改善箇所説明図

株式会社パプロ

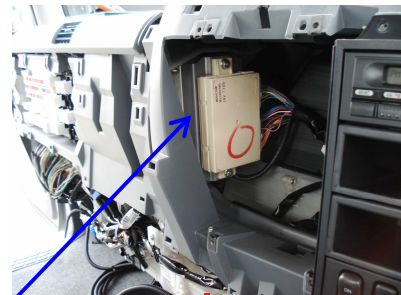
不具合発生箇所

荷台後面に方向指示器を追加取付した車両又は、側面に補助方向指示器を追加取付した車両において、方向指示器が正常に機能しなくなった場合、運転席の運転者に表示する作動状態表示装置の点滅灯の点滅回数が著しく変化しない。

荷台後面に方向指示器を追加取付した全車両においては、キャブ内フラッシュリレーユニットを適切な、しきい値のフラッシュリレーユニットに交換する。又、側面に補助方向指示器を追加取付した全車両においては、補助方向指示器に使用している電球を、所要電流が十分に少ないLEDランプ又は、LED式補助方向指示器本体に交換する。
